Oggetto: Autostrada A12 Genova-Sestri Levante- collegamento tra la val Fontanabuona e l'Autostrada A12. Procedura espropriativa

Osservazioni per procedimento di cui agli artt. 11 e 16 del D.P.R. n. 327/2001 s.m.i.

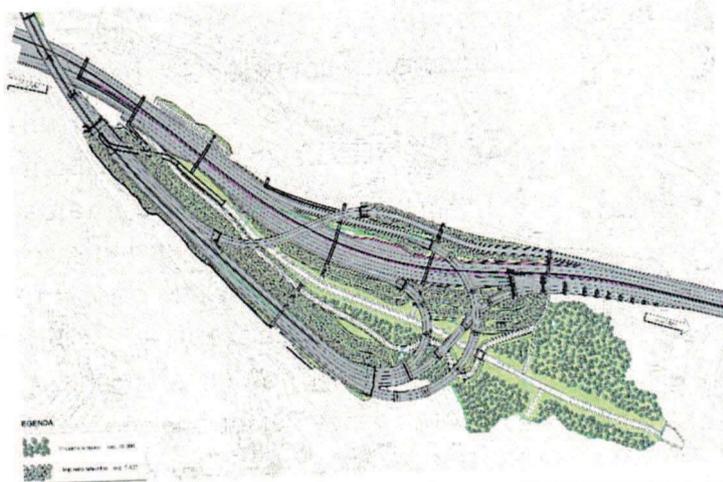
Probabilmente, anche in dipendenza di tale sostanziale modifica del progetto, la forma e soprattutto la dimensione planimetrica dell'occupazione a terra della colmata vengono incrementate, proprio in corrispondenza a brevissima distanza di edifici abitativi.

Significativa al riguardo l'elaborazione grafica che è tratta dagli atti di progetto oggetto di pubblicazione nella quale si evidenzia nettamente l'area che viene prevista destinata alla formazione della "colmata" con funzione di mitigazione ambientale (colorata in verde) rispetto al suo perimetro a terra originario previsto nel progetto sottoposto a VIA (indicato con tratto discontinuo marrone).

Più specificatamente, ed avuto riferimento alla medesima immagine ed in cui sono state evidenziate con campitura grigia e perimetro le particelle catastali di proprietà dell'osservante si può facilmente rilevare come la modifica introdotta assuma carattere rilevante e meritevole di una rinnovata e adeguata considerazione nella più propria sede della VIA.

In termini strettamente dimensionali e esclusivamente limitandosi all'entità delle superfici di proprietà dell'osservante di cui viene prevista l'espropriazione a titolo definitivo, la maggiorazione che la variante introduce comporta un incremento di 1.298 mq da mq. 5.198 a ben mq. 6.496 pari a circa un quarto di quanto già originariamente previsto.

E' altresì da evidenziare, proprio in reazione alla ubicazione di tale incremento che la massima parte dello stesso corrisponde ad aree con qualità attestata di agrumeto, vigneto o seminativo urbano, proprie di una realtà di presidio rurale che da sempre, come si è già detto, caratterizza l'identità di quel sito e che non può essere ulteriormente trasformata se non in termini purtroppo irreversibili.

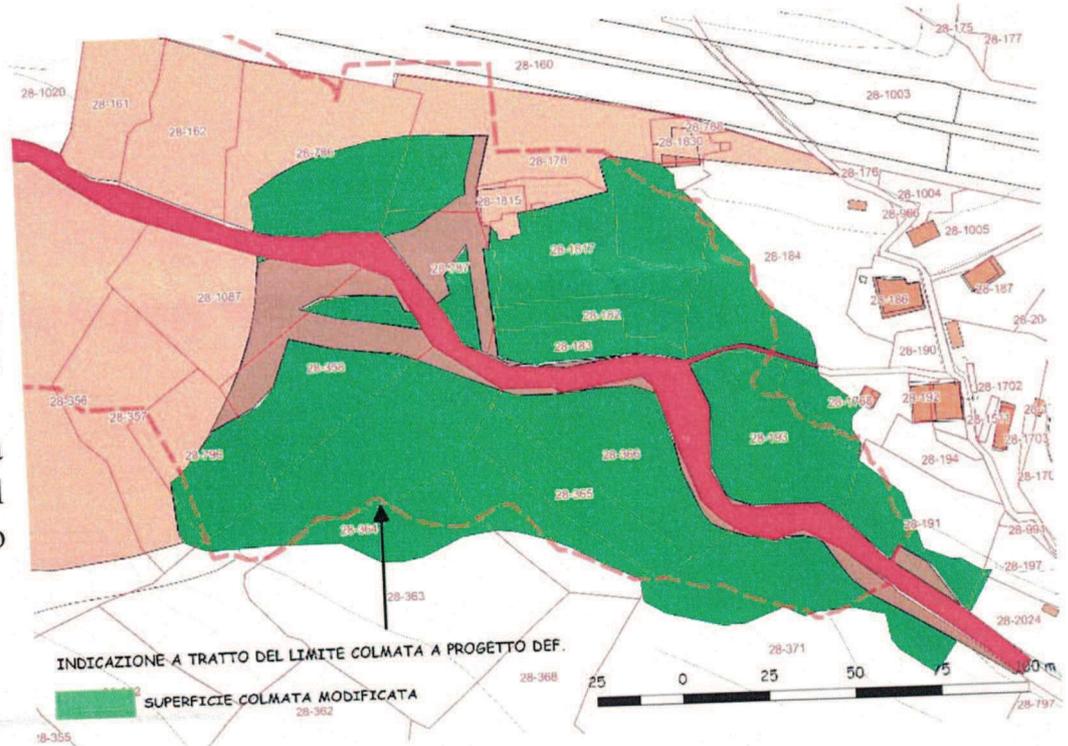
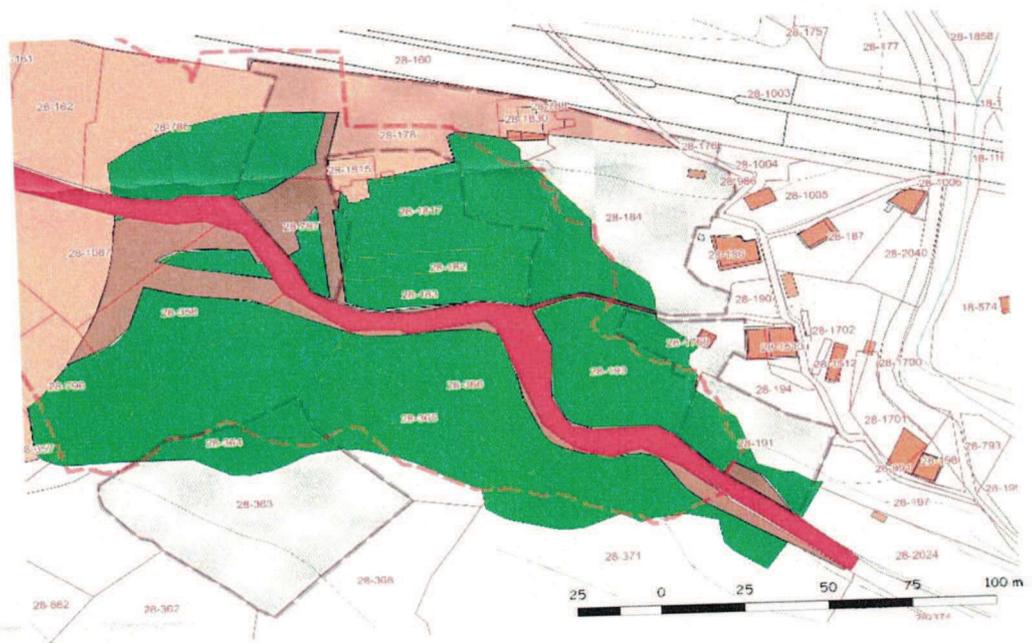
Ciò risulta particolarmente evidente, nel settore di levante dell'area interessata dalla realizzazione del previsto raccordo, ove il progetto prevede lo spostamento verso valle delle corsie del tracciato autostradale e la formazione delle rampe di scavalco del tracciato atte a consentire l'innesto alla quota del previsto tunnel "Caravaggio", opere che oltre ad interessare superfici private e immobili rendono

necessaria la creazione di una vasta colmata artificiale, definita (forse con eccessiva semplificazione) di "mitigazione ambientale" di superficie di circa 2 ettari atto a raccordare il dislivello tra la quota del tracciato autostradale dell'A12 rispetto al fondovalle interessato dalla presenza del torrente Tangon.

In questo settore, già particolarmente delicato in ragione della contiguità dell'intervento con aree insediate tuttora in conduzione agricola, tanto da prevedere la demolizione di edifici rurali caratteristici dell'antico modello insediato, le varianti che incidentalmente vengono apportate al progetto in pendenza della definizione approvativa della VIA, risultano particolarmente incidenti sia dal punto di vista planimetrico, con una significativa maggiorazione dell'entità delle aree che vengono

conseguentemente soggette ad esproprio, sia più direttamente incidenti sul sistema ambientale, in dipendenza della sostanziale modifica della sistemazione del corso del torrente Tangon, originariamente prevista a progetto in condotto arginato per tutto il suo tracciato sino al fondovalle, e che invece nella variante attuale, viene previsto con un tracciato in superficie

scoperta, a partire dal punto immediatamente a valle della prevista rampa di raccordo destinata al sovrappasso delle corsie principali dell'A12 atto a consentire l'accesso alla galleria Caravaggio.

Il confronto tra le due immagini che vengono riprodotte dagli atti del progetto evidenzia palesemente la sostanziale entità della modifica che è stata introdotta in variante al progetto definitivo, in pendenza della determinazione conclusiva del procedimento di valutazione ambientale.

Indicazione delle sistemazioni superficiali previste nel progetto sottoposto a VIA, con particolare riferimento alla sistemazione del corso del rio Tangon

Indicazioni delle sistemazioni superficiali come modificate nella variante in cui si nota il diverso corso superficiale del rio Tangon, e la modifica della sistemazione terminale a valle

A questo deve aggiungersi anche in questa sede come la modifica relativa alla sistemazione del corso del torrente, nella sua parte superficiale che presenta un rilevante declivio indica forti perplessità sul suo corretto deflusso, in caso di rilevanti precipitazioni, a seguito della inevitabilità di una maggiore velocità di una consistente portata tale da indurre effettivi rischi di esondazione sull'intero sistema di fondovalle, in cui già oggi sono presenti significative stenosi del corso fluviale, che non risultano oggetto di adeguata considerazione in sede di progetto.

Anche al riguardo si ritiene necessario un adeguato approfondimento dello studio che tenga conto degli evidenti effetti dei mutamenti recenti.
